Betreft : Voorontwerp Bestemmingsplan Noord

Onderwerp: Inspraak bestemmingsplan Noord

Reactie op : voorontwerp-bestemmingsplan 'Noord'
Datum : 31 oktober 2007

Inspiraakreactie Vereniging BIK op het Voorontwerp Bestemmingsplan Noord van augustus 2007.

Bijlage : copie voorontwerp bestemmingsplan Noord

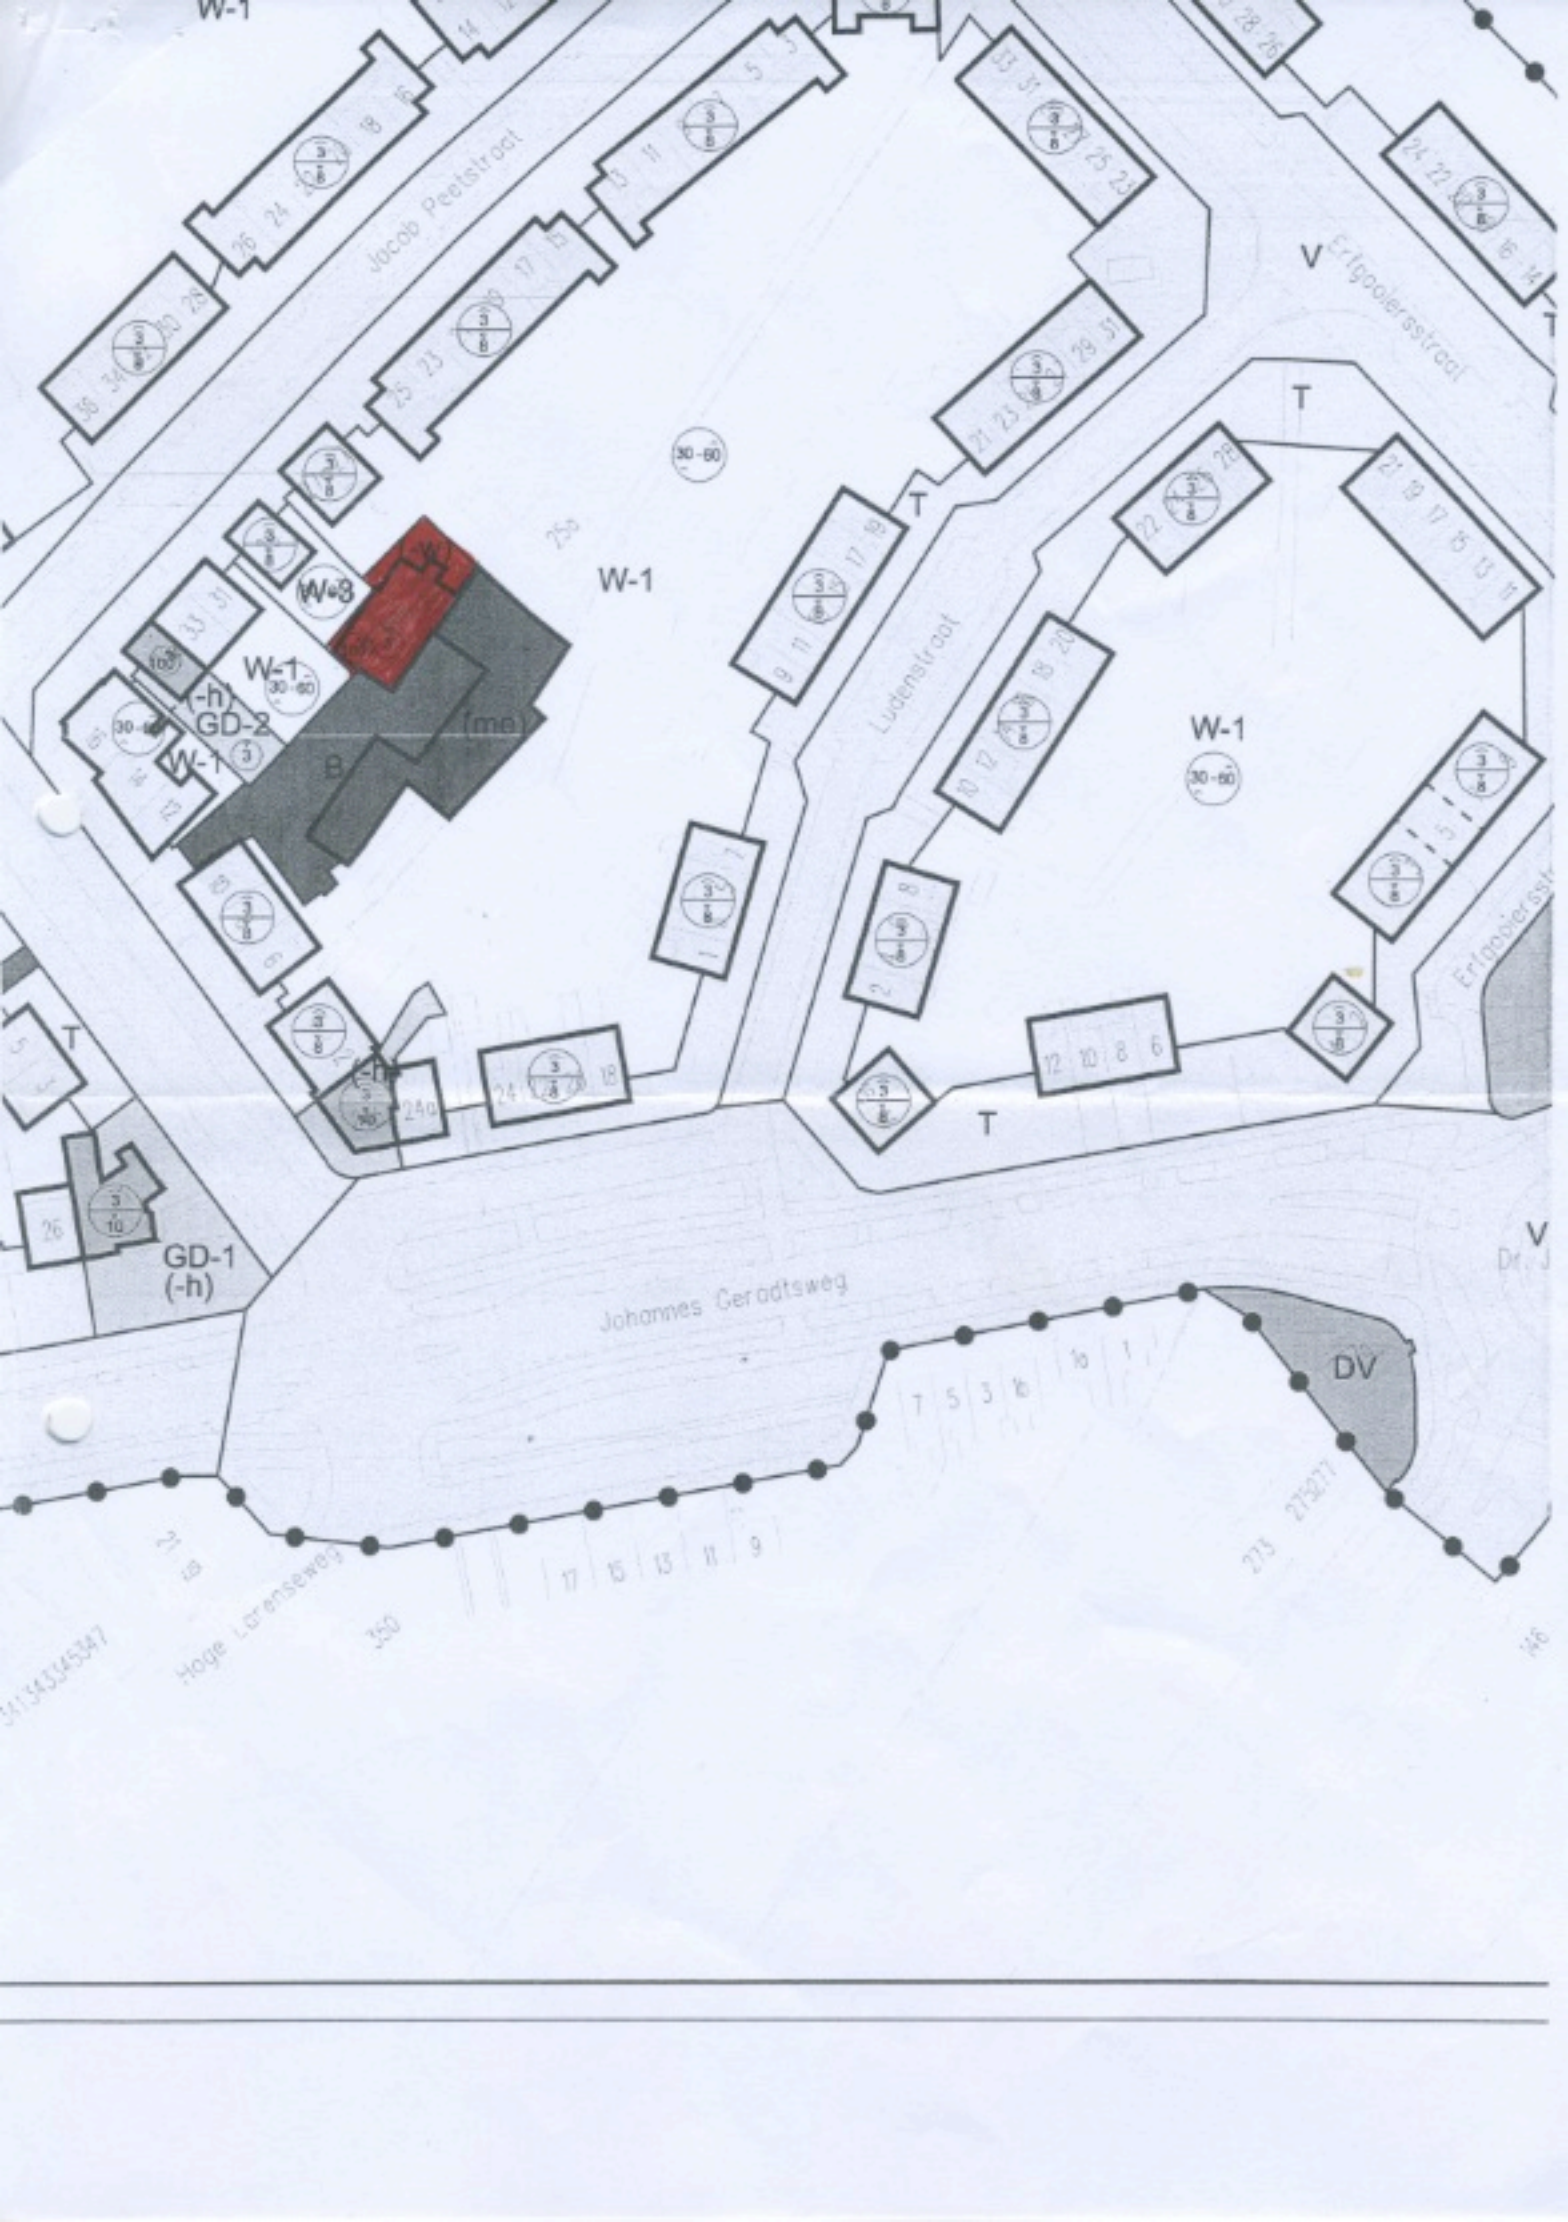
Naar aanleiding van het voorontwerp "Voorontwerp Bestemmingsplan Noord", wil ik u vriendelijk verzoeken om het gebouw en grond aangegeven als 29a, (rood gearceerd op kopie), gelegen aan de Jacob Peetstraat te Hilversum de bestemming hiervan te wijzigen in de bestemming "Me" Metaalhandel, daar deze al gedurende jaar én dag als zodanig door het bedrijf voor opslag van metalen in gebruik is.

Bijlage:

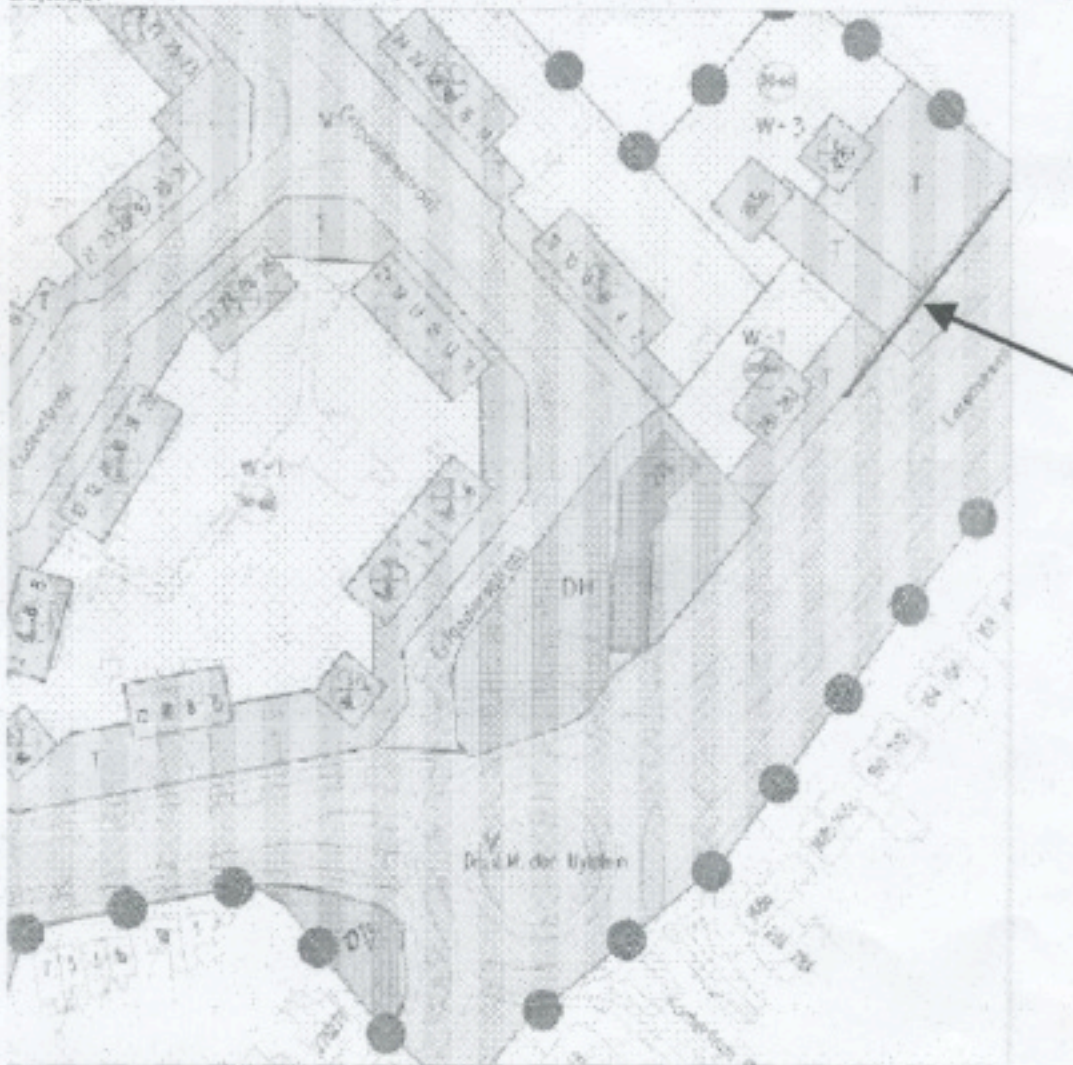
Nu in het nieuwe voorontwerp bestemmingsplan Noord is te zien dat de plangrens verschoven is naar de overkant van de Larenseweg. Maar ook dat de besproken strook grond de bestemming 'verkeer' heeft gekregen, terwijl het eigenlijk gewoon onze voortuin is.

Het zou mijn voorkeur hebben dat de strook grond die in het bestemmingsplan Noord van 1991 nog de bestemming 'groenvoorziening en recreatie' heeft, in het nieuwe bestemmingsplan de bestemming 'tuin' krijgt, net als de rest van onze voortuin. Het is eigen terrein en het is daadwerkelijk tuin.

De bedoelde situatie is met een rode lijn aangegeven in de bijlage. Deze lijn is tevens de nieuwe perceelgrens wanneer de gemeente de resterende grond tussen deze lijn en het fietspad heeft aangekocht. Een en ander volgens DO IBP Den Uylplein.

Bijlagen 2. (definitieve foto's volgen nog)

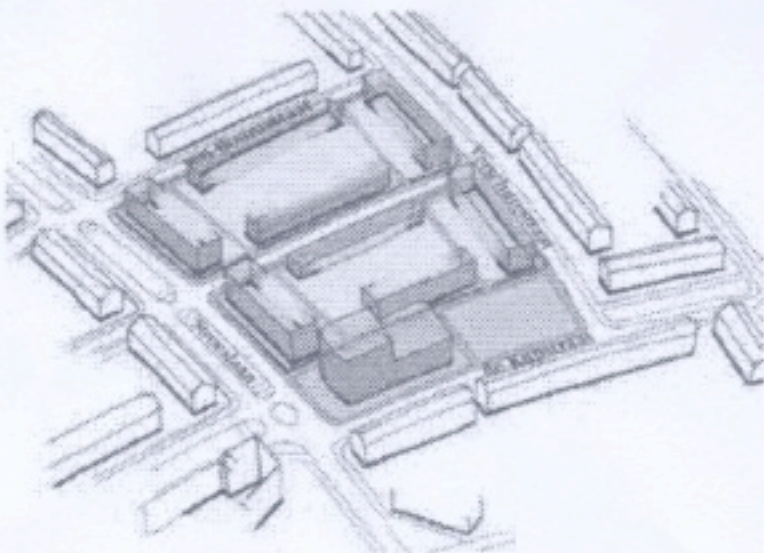
Slankheid vraagt bepaalde verhoudingen; deze zelfde verhouding en attentiewaarde is ook in 30 of 35 meter te bereiken.

Het bouwblok uit de visie Noord – nog steeds vierkant, plomp, zwaar en te laag: een tweede Noorderkerk?

Nogmaals: het gaat bij deze voorbeelden niet om de feitelijke hoogte van de torens (die is veel meer dan voor Noord zou kunnen), maar om verhouding, orientatie, architectuur.
